建築構造審査・検査要領—実務編 審査マニュアル—2018年版の講習会の質疑(Q&A)について

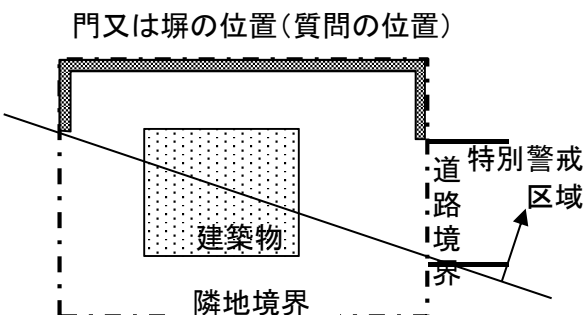
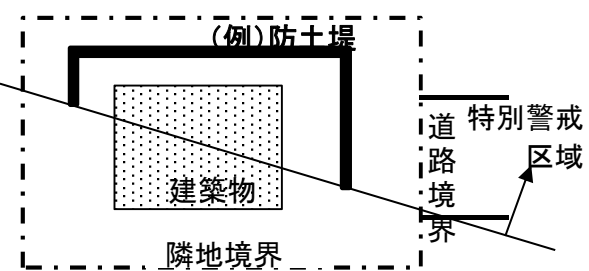
17	P.349 図2.4-72	Hは擁壁下部GLと上部GLの差とのことですが、擁壁の上部が土羽付きの時は高さの取り方に決まりはありますか。	擁壁の上部が土羽付きの時は、土羽の下端と下部GLとの垂直距離Hです。
18	P.369 6行目 ～	ドライエリアの擁壁や擁壁底部及び頂部を建物と連結している等、建物と一体となっていると判断される場合は、通常の場合工作物の擁壁とは扱わないとされていますが、ドライエリアの擁壁が建物と一体となっていると判断される場合の具体的な判断規準・参考資料等はありませんか？	具体的な判断基準はありませんが、事例として本文中に記載したものは、下図のとおり、建物の一部として構造耐力上主要な部分として考えることが妥当と考えられるドライエリアの擁壁等です。 
19	P.445 20行目 ～	3.2.5 60m以下の高層建築物の審査 「2007技術基準解説書の付録1-7を参照されたい」とありますが、同付録は2015技術基準解説書には掲載されていません。高さが45mを超え60m以下の建築物について、同付録を審査の参考資料としてよいのでしょうか。これに基づいて確認、適判で指摘することが可能なのでしょうか。	2007技術基準解説書の付録1-7及び「評定・評価を踏まえた高層建築物の構造設計実務」は、審査にあたって参考にできる資料として挙げています。確認・構造適判の審査において、これらの資料に準拠しないことを理由として不適合とすることはありませんが、高層建築物には特有の架構の性状等があることから、設計者の考え方について質疑するケースが考えられます。
20	P.449	斜面地建築物の審査で、(6)にて円弧すべりの検討が行われているかを審査する事が書かれていますが、技術基準解説書ではここまで要求されていなかったと思います。東京都の建築構造設計指針2010が発刊された際、技術基準解説書で要求している事を超える審査は行わないとなったと記憶しますが、今回なぜここまで審査する事になったのでしょうか。	斜面地建築物及び敷地については、法第19条、第20条等により安全性の審査を行う必要があります。法第19条に関しては、2015技術基準解説書(P.47 10行目～)に、斜面の崩壊の影響を受けないための措置を講ずることの必要性が解説されています。本項は、公開されている行政庁の技術指針類から、検討の事例など審査の参考となる基本的な事項を抜粋して解説しているものです。
